# 等々力小学校

## 令和元年度通学路合同点検実施結果 箇所図

通学路合同点検実施日時：令和元年9月24日（火） 午前9時半～

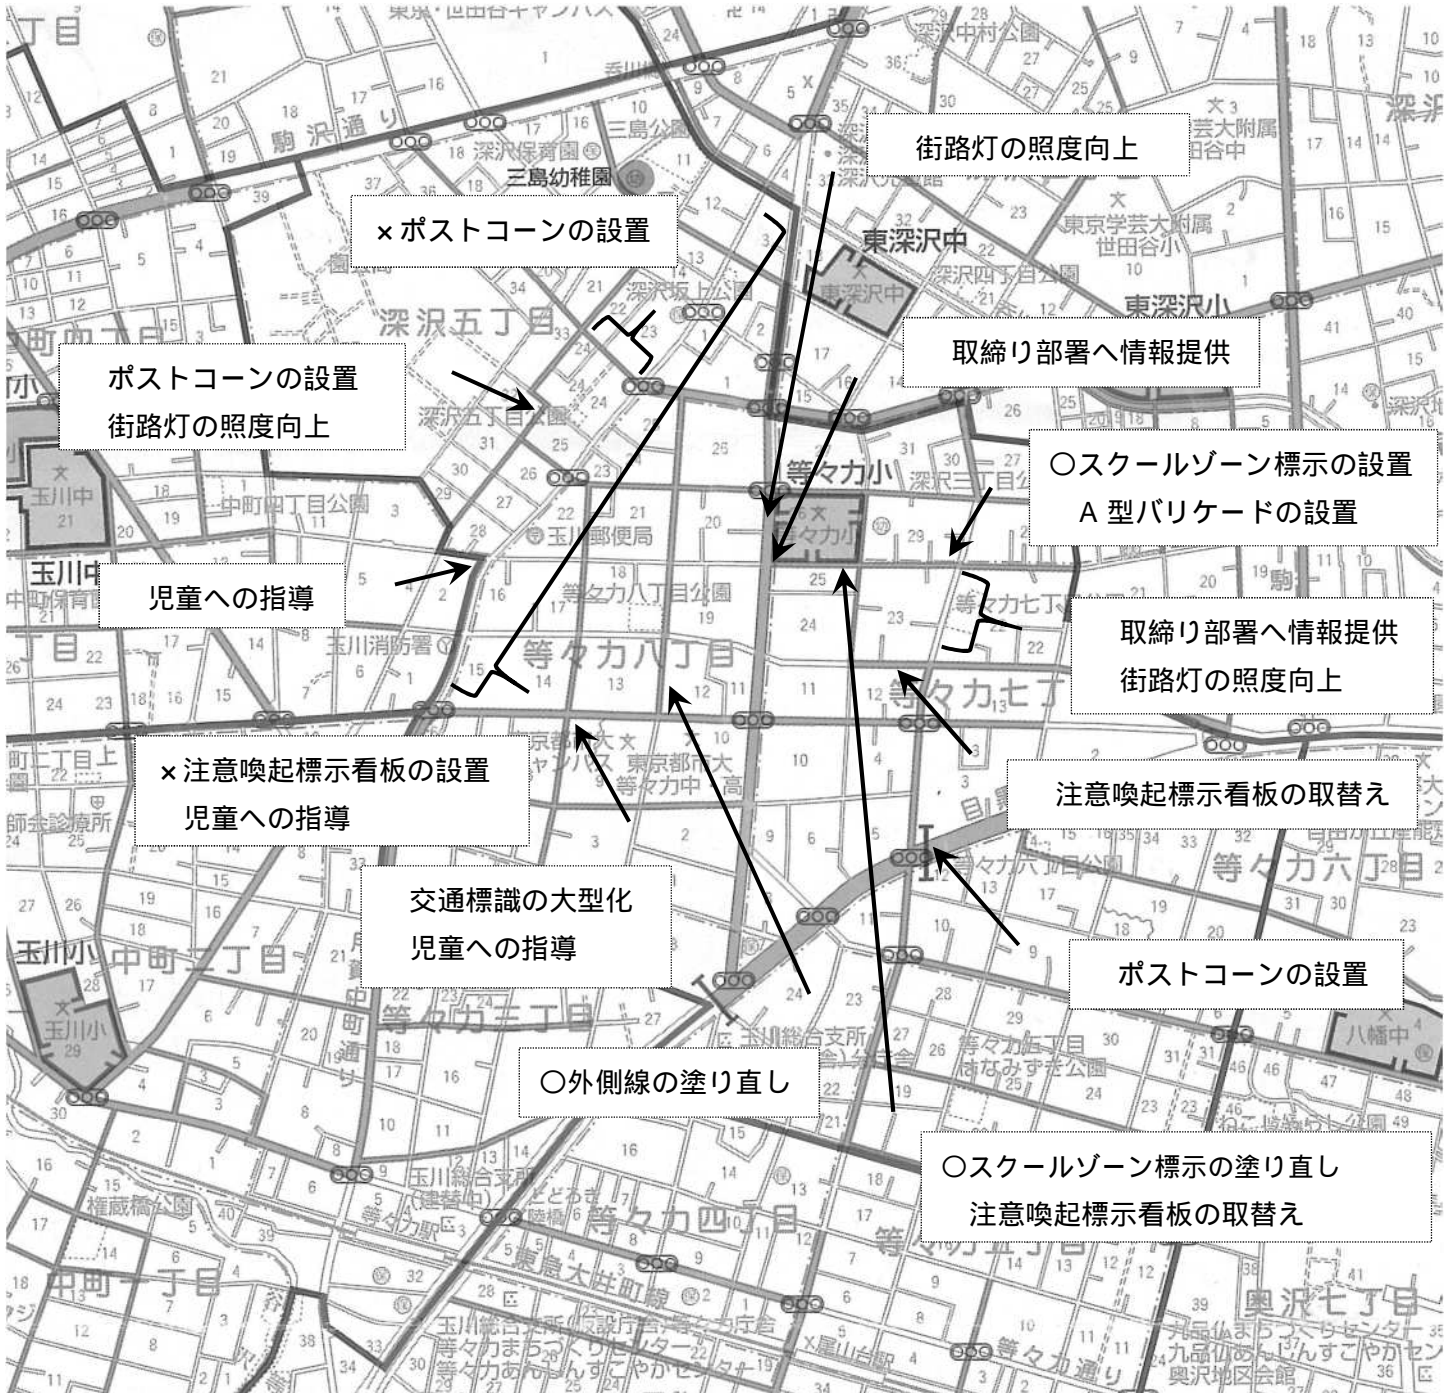
点検No	点検箇所	点検理由	対策方針			
			検討先	対策案	検討状況	検討状況等
						実施時期/実施不可理由/備考等
	等々力7-26 西側道路 (学校西門前)	校舎前の道路が薄暗い。	工事第一課 街路灯	街路灯の照度向上を検討する。	実施済	蛍光灯からLEDに変更し、より低い位置へ移設済。あわせて、照射角度が広がるよう調整を実施。
	等々力7-26、等々力8-19付近	大型車両の駐車が多く見通しが悪い。歩行者、自転車の横断も多い。	玉川警察署	取締り担当部署に情報提供する。	実施済	
	等々力7-26 学校南側道路	スクールゾーン標示が消えかかっている。注意喚起標示看板が老朽化している。	玉川土木管理事務所	スクールゾーン標示の塗り直しを検討する。	実施予定	令和2年度以降に実施予定。
				注意喚起標示看板の取替えを検討する。	実施済	
	深沢3-29 南東交差点	スクールゾーンの入口だが標示がないためわかりにくい。	玉川土木管理事務所	スクールゾーン標示のカラー舗装（緑）を検討する。	実施予定	令和2年度以降に実施予定。
			学校・PTA	交通安全自転車課へA型バリケード（うま）の借用申請を検討する。	検討中	
	等々力7-23 東側道路 (等々力7丁目公園前)	駐停車が多く、道路も薄暗くて危険である。	玉川警察署	取締り担当部署に情報提供する。	実施済	
			工事第一課 街路灯	街路灯の照度向上を検討する。	実施済	設置済の街路灯を大型化。
	等々力7-23 南側道路	注意喚起標示看板が老朽化している。	玉川土木管理事務所	注意喚起標示看板の取替えを検討する。	実施済	
	等々力8-12 西側道路	外側線が消えかかっている。	玉川土木管理事務所	外側線の塗り直しを検討する。	実施予定	令和2年度実施予定。
	等々力8-13 上野毛通り	スピードを出して走行する車が多い。	玉川警察署	交通標識の大型化を検討する。	実施済	上野毛通りには既に他より大きめの標識を設置済。
			学校・PTA	車が止まったことをしっかり確認してから横断歩道を渡るよう児童へ指導する。	実施済	
	等々力8-15～深沢5-4 にかけての道路 (バス停留所「玉川警察署」 から「深沢不動前」まで)	見通しが悪く、幅員が狭く、人の流れが多い歩道でガードレールがない為、小学生の飛び出し・乱横断が多い。注意喚起標示看板を設置してほしい(バス業者からの要望)。	玉川土木管理事務所	注意喚起標示看板の設置を検討する。	実施不可	効果的な設置場所がなく、道路も狭いため、設置することでかえって見通しが悪くなりかねず、設置は難しい。

学校・PTA	車両に注意するよう児童へ指導する。	実施済	
	等々力8-22 南西交差点 (玉川郵便局脇)	カーブで見通しが悪い。	学校・PTA	車両に注意するよう児童へ指導する。	実施済	
	深沢5-25	周辺の道が薄暗く、巻き込み事故の危険がある。	玉川土木管理事務所	ポストコーンの設置を検討する。	実施済	
			工事第一課 街路灯	街路灯の照度向上を検討する。	実施済	
	深沢5-23 北東側道路 (サミット横)	駐車車両や、スピードを出して通り抜ける車が多い。	玉川土木管理事務所	ポストコーンの設置を検討する。	実施不可	付近利用者と調整した結果。
	等々力6-12 歩道橋の北側及び南側の昇降口付近	見通しが非常に悪い。歩道橋の階段脇の歩道幅が狭い。	東京都第二建設事務所	歩道橋の階段昇降口付近にポストコーン等の設置を検討する。	実施済	ポストコーンを設置。
